論点 1 4 事故時の周辺への影響

○検討課題

図14-1

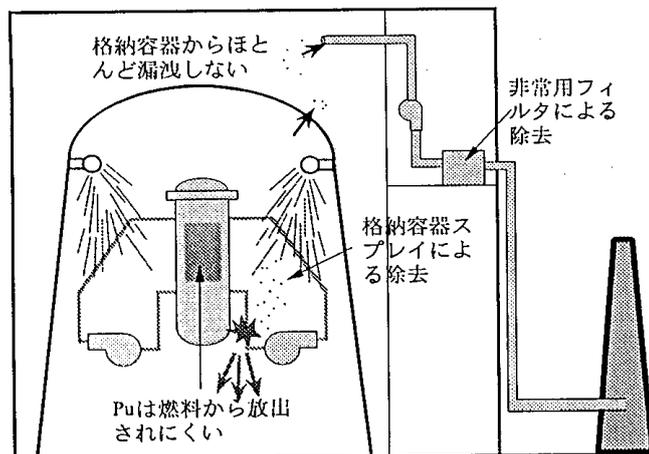
- ①MOX燃料を使用すると事故が発生した際、住民の被ばく量が増えるのではないかな。
- ②プルトニウムが環境中に放出されるのではないかな。
- ③炉心溶融等の過酷事故対策が必要ではないかな。

プルトニウムの放出の可能性については、プルトニウムは沸点が高く(酸化プルトニウムの沸点 3227°C)、燃料の温度が上がっても燃料の外へはほとんど放出されない。仮に格納容器内に粒子状物質が放出されたとしても、

① BWRでは、格納容器スプレイ系により、格納容器内の放射性物質は除去される(除去効率は50%以上)。

- ② 格納容器は気密性が高いため格納容器外への漏洩率（格納容器体積に対して 0.5%/日）は設計上も低く抑えられている。
- ③ 格納容器から建屋内に漏えいした場合でも、非常用ガス処理系では、粒子状物質を除去するための高性能エアフィルタ（HEPAフィルタ；捕集効率は99.9%以上）が装備されており、環境へ放出される量は極めて少なくなる。
- このように設備対策が施されていることもあり、ウラン燃料と比べて被害の範囲が拡大するということはない。（図14-1参照）
